**SUZUKI**

INFORMIERT

Luftfiltergehäuse LJ 80 ab Fg. Nr. 509 926

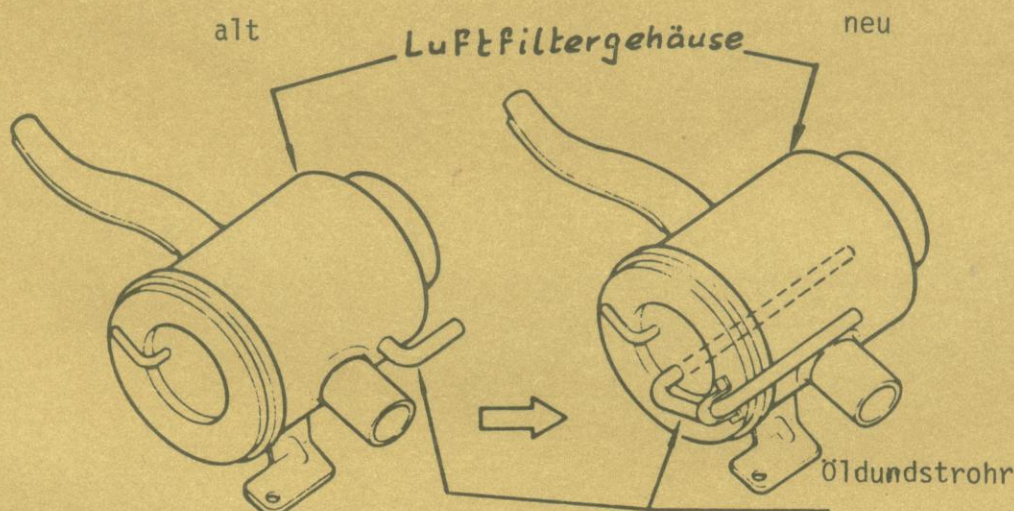
Fehlerquelle:

Bedingt durch die Bauart des bisherigen Luftfiltergehäuses konnten sich die Motoröldämpfe über den Ventildeckel im Luftfiltergehäuse in Form einer größeren Ölmenge niederschlagen.

Änderung:

Durch eine andere Einteilung des Öldunstrohres (s. Abb.) wird dem Niederschlagen der Öldämpfe entgegengewirkt.

Die neue ET-Bestell Nr. lautet: 13701-73004-000 (Luftfiltergehäuse)
bisher: 13701-73003-000

Getriebegehäuseabänderung LJ 80

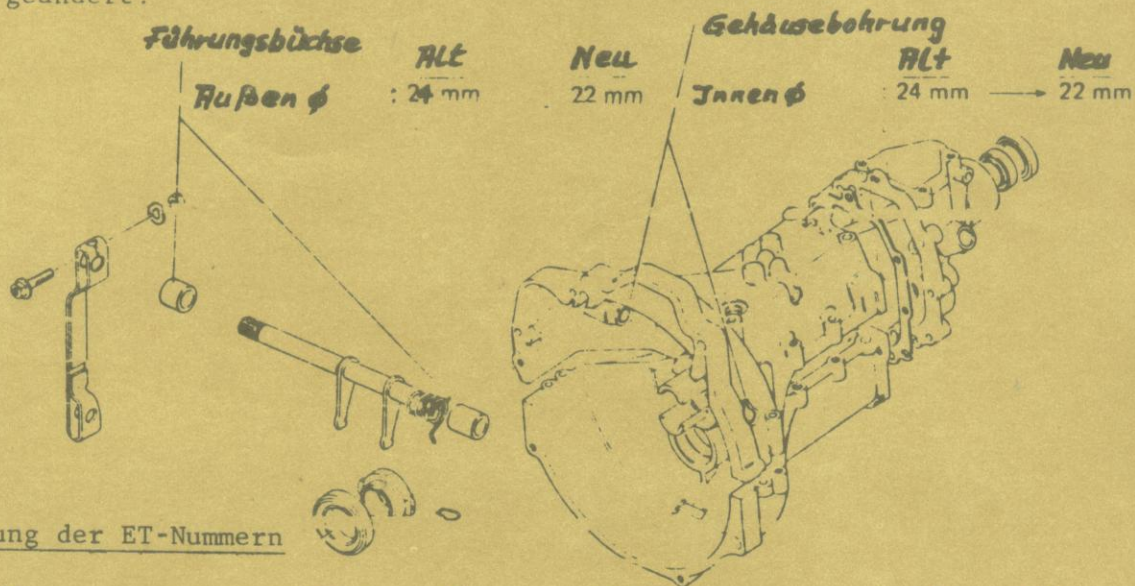
1. Beim LJ 80 wurden ab der Fahrgestell Nr. LJ 80-510814 (Septemberproduktion 1980) die Führungsbuchsen der Kuppelungsausrückwelle, sowie die entsprechenden Aufnahmebohrungen im Getriebegehäuse wie auf der Skizze ersichtlich, geändert.

Teil	ET Nr. alt	ET Nr. neu	Anzahl	Fahrzeugtyp
Führungsbuchse	09300-14009-000	09300-14010-000	2	LJ80
Getriebegehäuse	24700-73812-000	24700-73813-000	1	LJ80

Zur Beachtung: Die alten/neuen Getriebeteile sind untereinander nicht austauschbar.

Änderungen am LJ 80 Getriebe

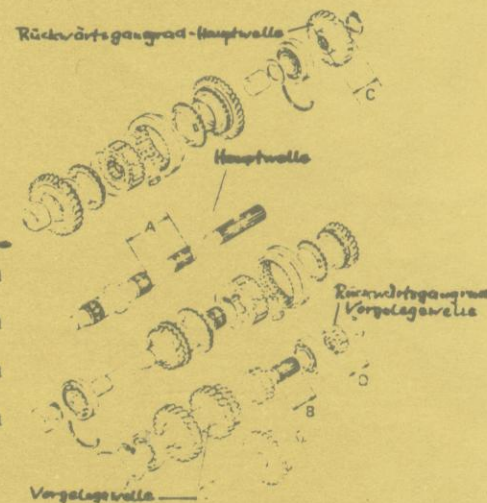
ab Fahrgestell Nr. 509569 sind folgende Änderungen vorgenommen worden:

1. Getriebe-Ausgangswellen (Hauptwelle)
2. Vorgelegewelle
3. Rückwärtsgangrad der Ausgangswellen
4. Rückwärtsgangrad der Vorgelegewelle

Alt	Neu
A =	62,9 mm	63,3 mm
B =	34,0 mm	28,1 mm
C =	25,9 mm	20,0 mm
D =	25,9 mm	20,0 mm
ET Nr.		
Hauptwelle	24121-63200-000	24121-63201-000
Vorgelege	24130-73000-000	24130-73001-000
R.-Gangrad Hauptwelle	24681-73000-000	24681-73001-000
R.-Gangrad (Vorgelegewelle)	24671-73000-000	24671-73001-000

Schleifgeräusch im 3. Gang LJ 80

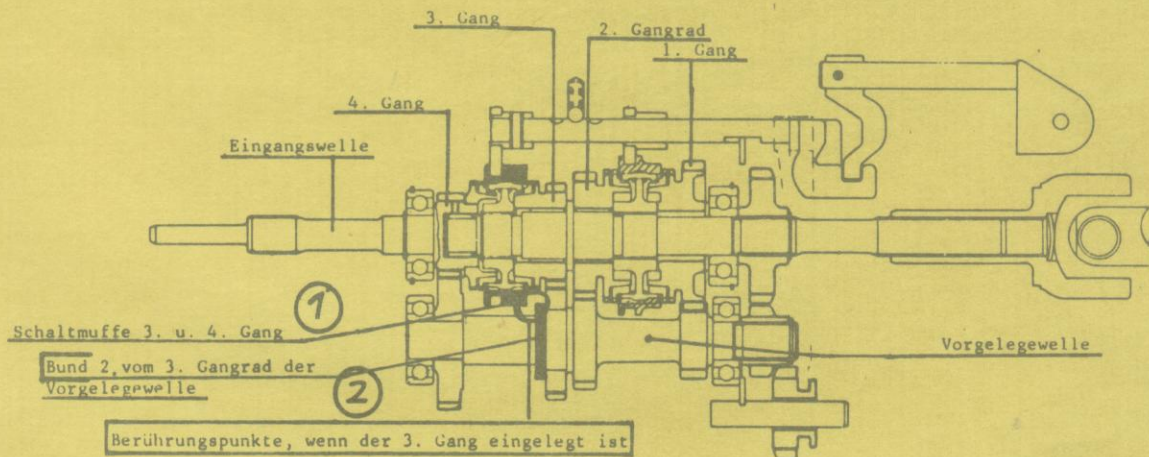
bei einigen Fahrzeugen tritt ein Schleifgeräusch im 3. Gang im Fahrbetrieb auf.

Ursache: Bei eingelegtem 3. Gang berührt die Schiebemuffe ① den Bund ② des 3. Gangrades von der Vorgelegewelle. (s. Abb.)

Behebung des Schadens:

Die Kante "A" der Schiebemuffe so abschleifen, das keine Berührung mehr mit dem Bund stattfindet.

Getriebe - Modifikation - Ab Chassis-Nr.: LJ8000523557

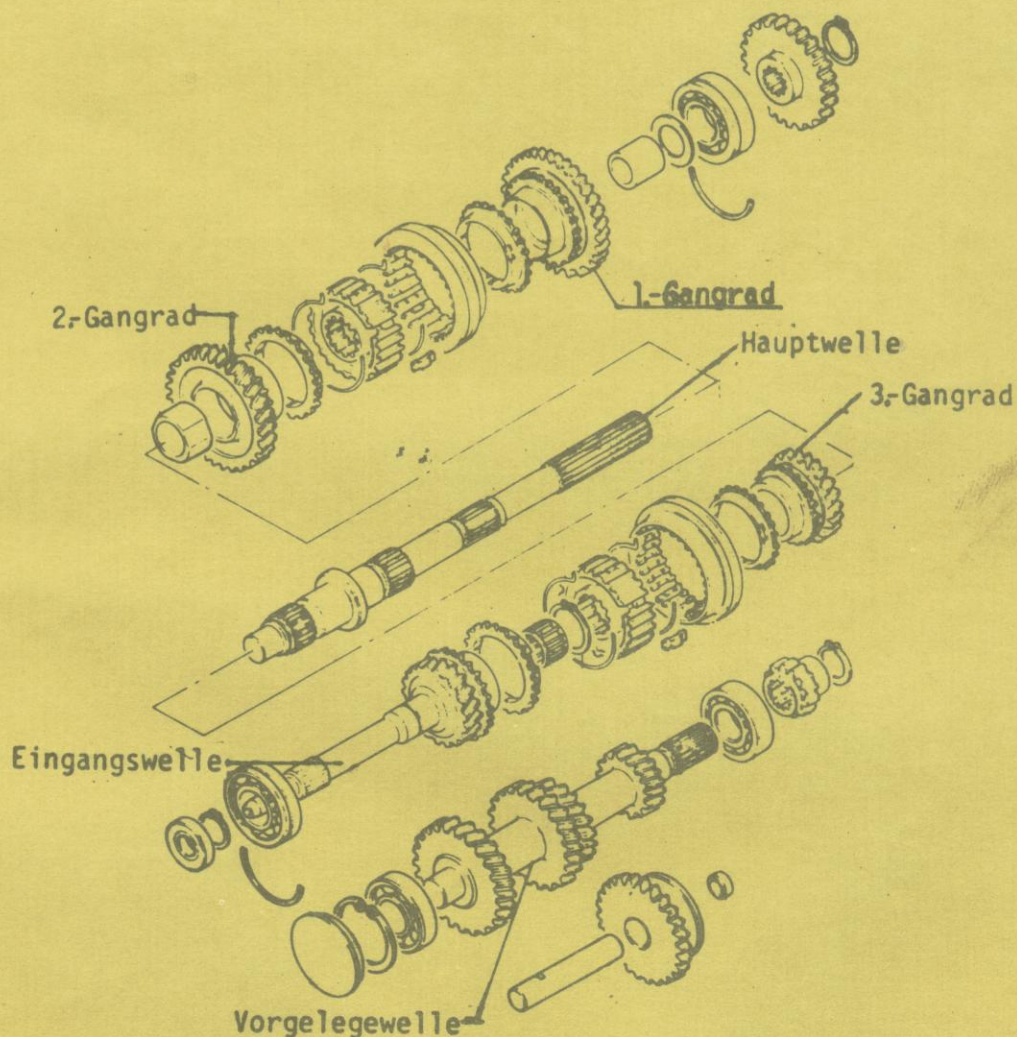
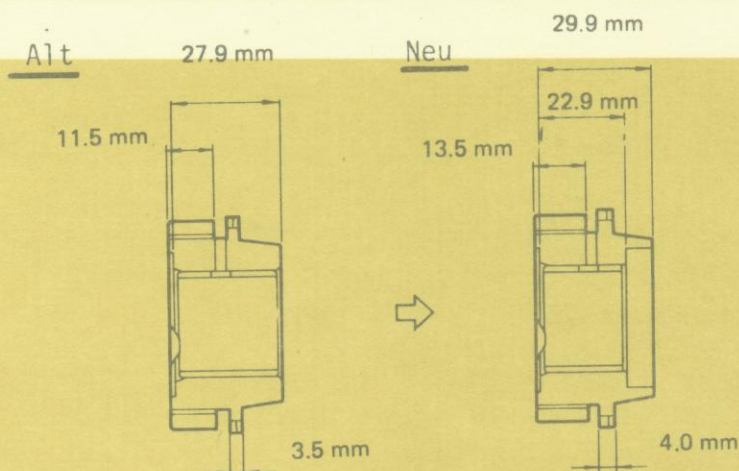
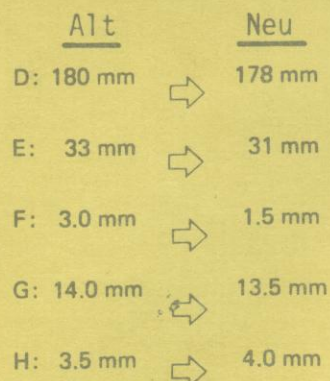
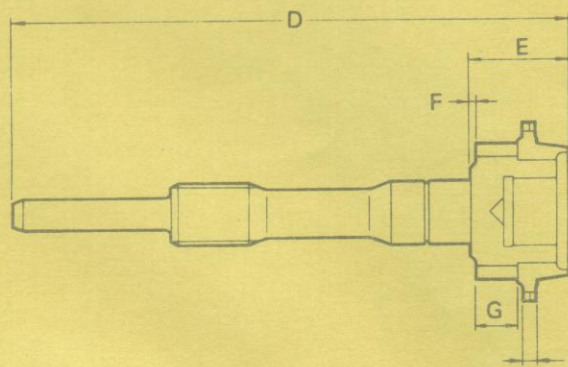
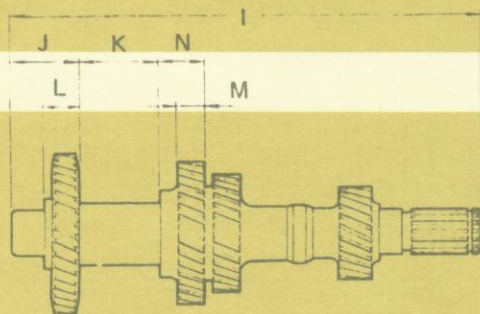
Das Getriebe wurde in den Bereichen 2-Gangrad, 1-Gangrad, Hauptwelle, 3-Gangrad, Eingangswelle, Vorgelegewelle und Getriebegehäuse wie folgt modifiziert:

Das ST90-Getriebe wurde ausschliesslich in den Bereichen Getriebegehäuse und Vorgelege modifiziert.

Nummer	Bezeichnung	Teile-Nr. alt	Teile-Nr. neu	Anzahl	Bemerkung
	3-Gangrad	24230-73004	24230-73005	1	-
	2-Gangrad	24221-73000	24221-73001	1	-
	1-Gangrad	24211-73001	24211-73002	1	-
	Hauptwelle	24121-63202	24121-63203	1	-
	Eingangswelle	24110-73001	24110-73002	1	-
	Vorgelegewelle	24130-73001	24130-73002	1	LJ80
	" " "	24130-72101	24130-72102	1	ST90
	3/4-Gangschaltwelle	25420-63203	25420-63205	1	LJ80
	Getriebegehäuse	24700-73815	24700-73005	1	LJ80
	" " "	24700-79104	24700-79105	1	ST90

Austauschbarkeit: Die alten und neuen Teile sind untereinander nicht austauschbar.

Nummer Vorgelegewelle

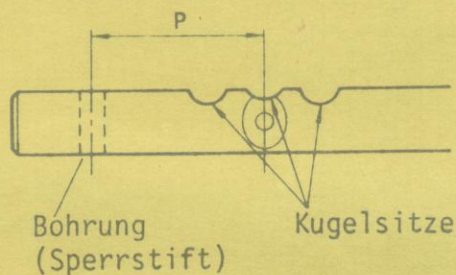
LJ80	Alt	Neu
I	196.6 mm	201.6 mm
J	29 mm	32 mm
K	35.5 mm	32.5 mm
L	15.0 mm	18.0 mm
M	12.0 mm	14.0 mm
N	20.0 mm	25.0 mm

ST90	I:	196.6 mm	➔	201.6 mm
	L:	15.0 mm	➔	20.0 mm

3/4-Gang-Schaltwelle

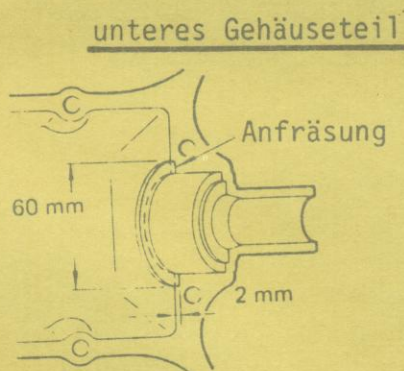
Alt	Neu
P:	31 mm	➔ 33 mm

(Bild "a")

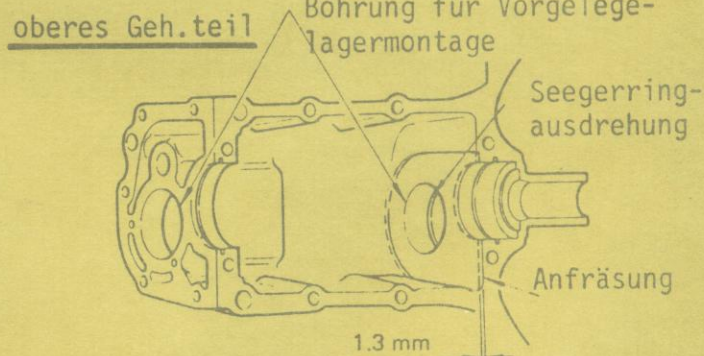
- Getriebegehäuse:
- Die beiden Gehäuseteile wurden innen angefräst (Bild "a")
 - Die Seegerringausdrehung im unterem Gehäuseteil wurde um 5mm in Richtung Kupplung vorgenommen (Bild "b")

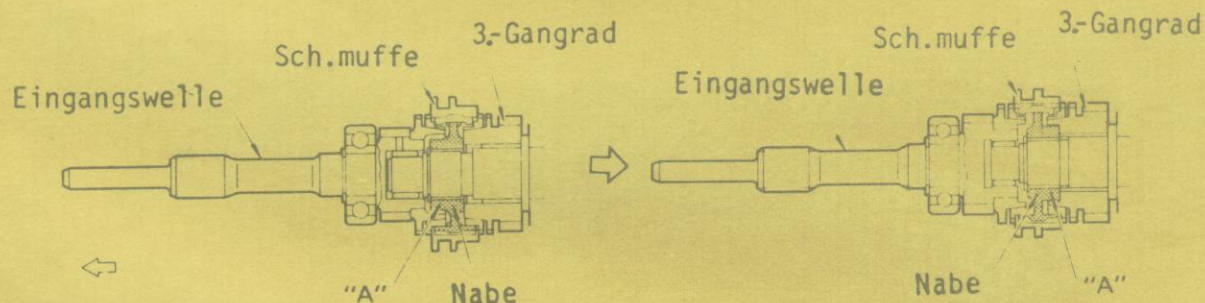
Hinweis : Mit der Modifikation ändert sich die Einbaurichtung der Nabe "A" der Schiebemuffe

Modifikation der Differentiale LJ 80 ab Fg. Nr. 514484

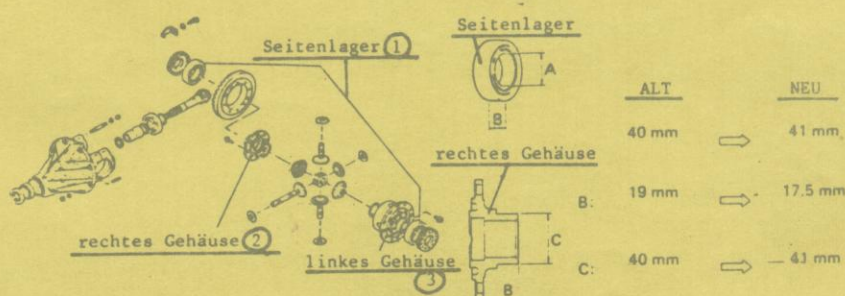
Sehr geehrter SUZUKI-Händler,
die Differentialgehäuse wurden modifiziert.

Folgende Teile wurden geändert:

1. Seitenlager
2. Differentialgehäuse rechts
3. Differentialgehäuse links
4. Differentialsperrmuffe

Ersatzteile	ET-Nr. ALT	ET-Nr. NEU	Bemerkungen
Seitenlager	09265-40001-000	09265-41001-000 ✓	
Rechtes Diff.-Gehäuse	27421-63203-000	27421-80000-000	Vorderes Differential
Linkes Diff. Gehäuse	27411-63204-000	27411-80000-000	
Rechtes Diff. Gehäuse	27421-73000-000	27421-73001-000 ✓	Hinteres Differential
Differential Sperrmuffe	27911-73000-000	27911-73001-000 ✓

Die geänderten Teile können nicht einzeln in die alte Ausführung eingebaut werden. ① ② ③

Die Differentialsperrmuffe kann in die alte Ausführung eingebaut werden, dabei sind folgende Punkte zu beachten: ④

1. Der Eingriff der Verzahnung (Sperrmuffe) muß voll in das Gegenstück eingreifen.
2. Falls die Nachstellmutter des Seitenlagers in der Ausfräsung zu klein ist, muß diese nachgearbeitet werden.

ALTNEU

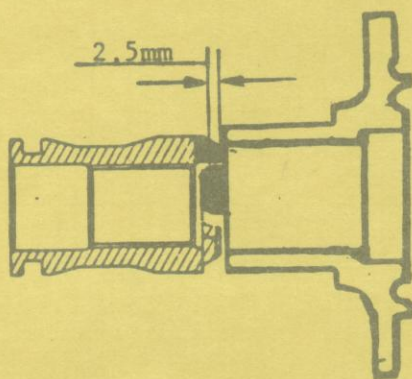
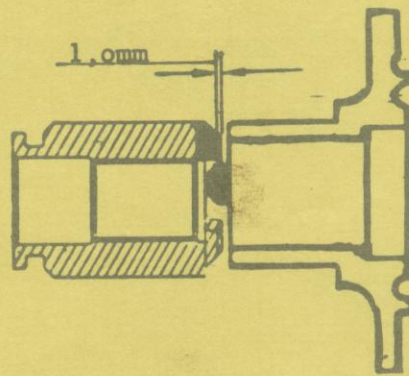
3. Der Eingriff der Verzahnung hat sich geändert (s. Abb.). D. h., wenn die Sperre im Fahrbetrieb benutzt wird, springt die Sperrmuffe über. Es soll damit verhindert werden, daß kein größerer Schaden entsteht.

ACHTUNG: Wenn die Sperre mehrmals überspringt, werden die Kanten der Verzahnung beschädigt. Dieser Schaden kann auch erfolgen, wenn die NEUE Sperrmuffe in das alte Differential eingebaut wird.

LJ80 -Kupplungsseil arbeitet ruckweise

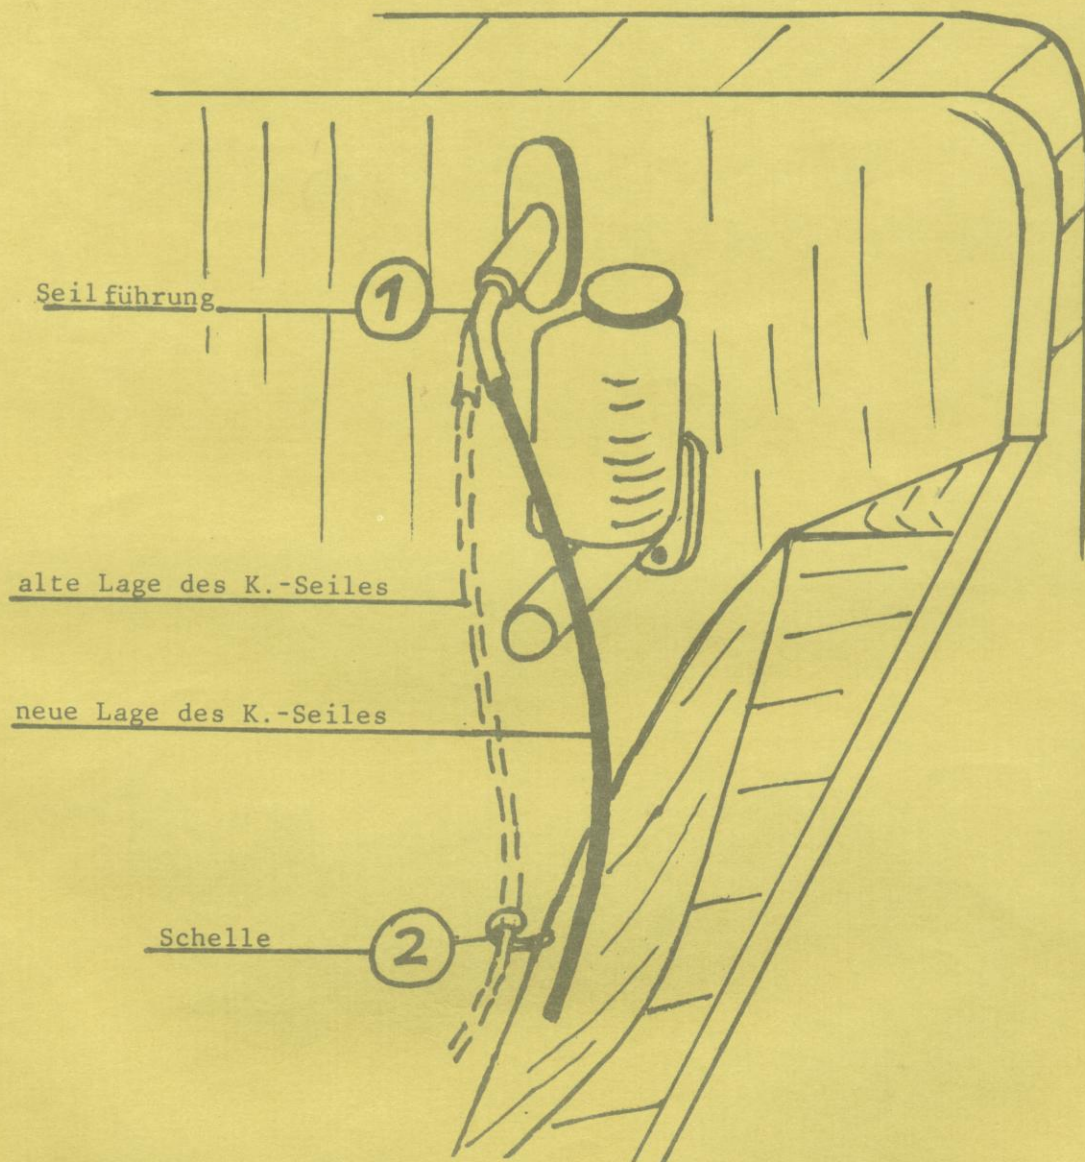
Ursache: Das K.-Seil hat zu scharfe Bögen

Abhilfe: Durch Verdrehen der Seilführung ① nach links, sodaß das K.-Seil über den Bremsflüssigkeitsbehälter geführt wird. Die Schelle ② öffnen und das K.-Seil frei durchhängen lassen.
